PROJET DE CONSTRUCTION D UNE VILLA RESIDENTIELLE SIS A MBAO

Titre: R+1 - DEMOLITIONS

Titre: R+1 - CONSTRUCTIONS

Titre: R+1 - PROJET FINAL

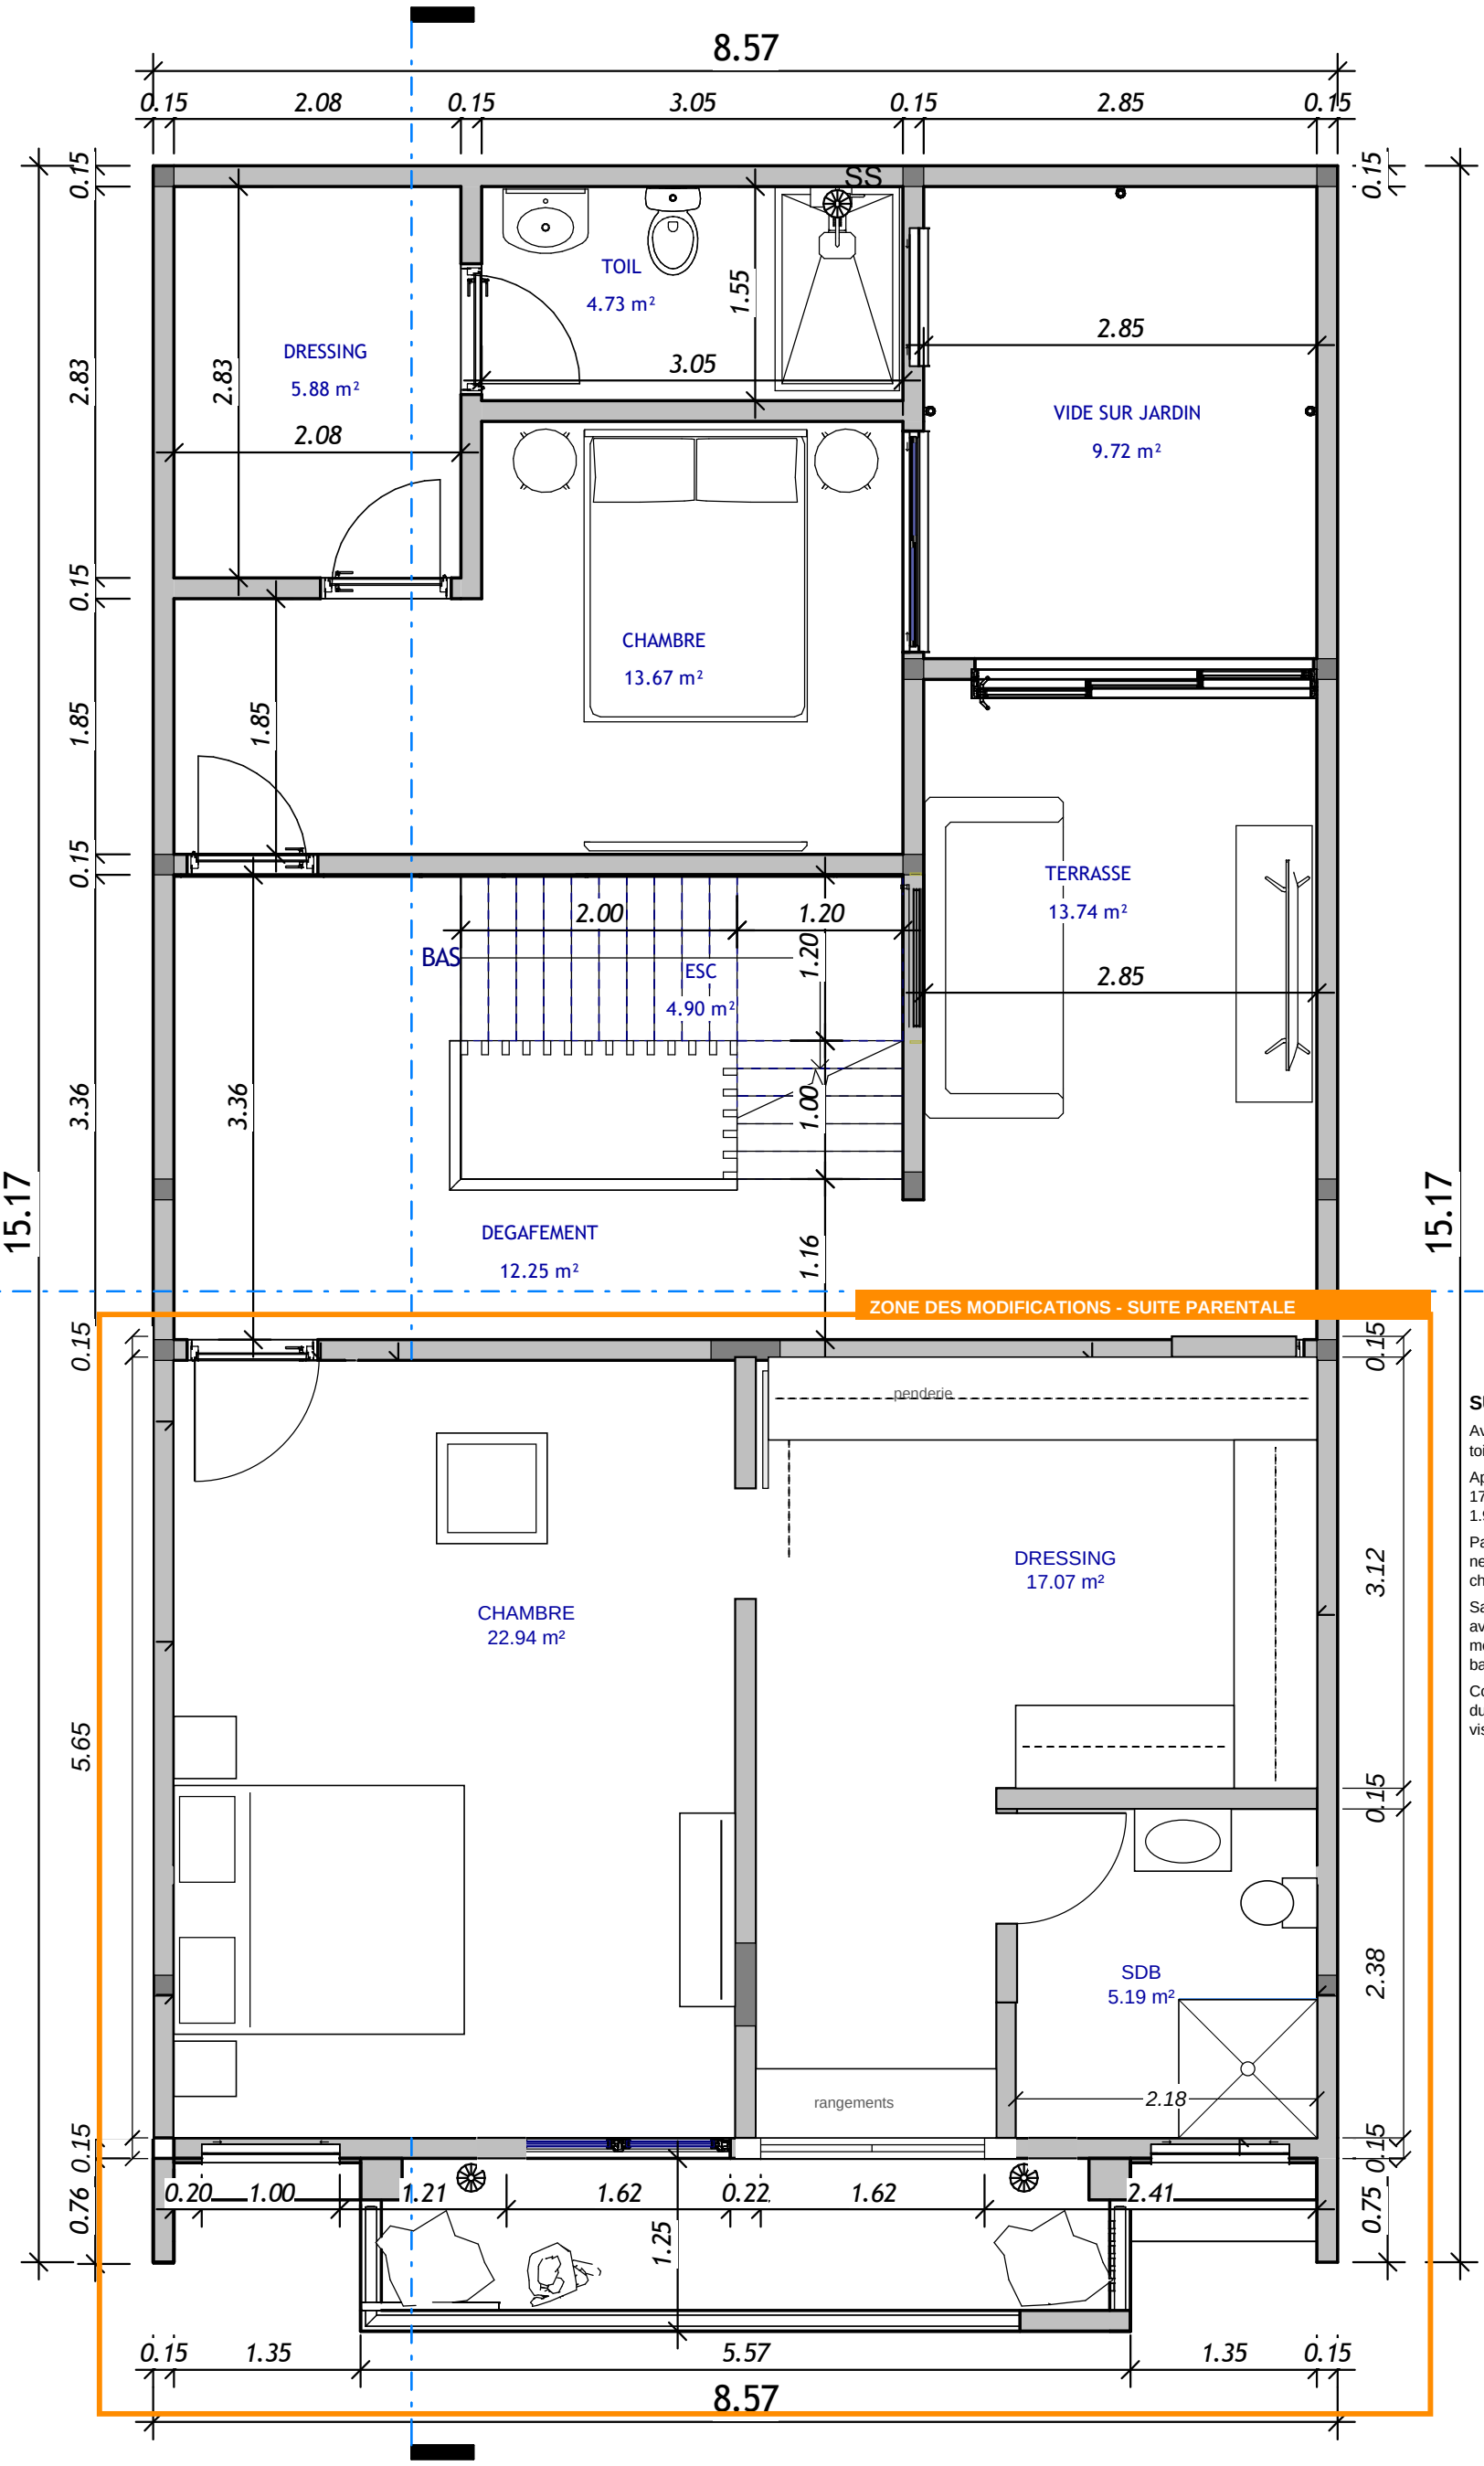
Après : chambre 22.94 ; dressing 17.07 (penderie en U, allée centrale 1.92) ; salle de bain 5.19.

Pas d'îlot : un îlot de 1.00 de large ne laisse pas 0.90 de passage de chaque côté.

Salle de bain : douche 1.00 x 1.00 avec paroi vitrée côté WC, WC et meuble vasque suspendus, pas de baignoire.
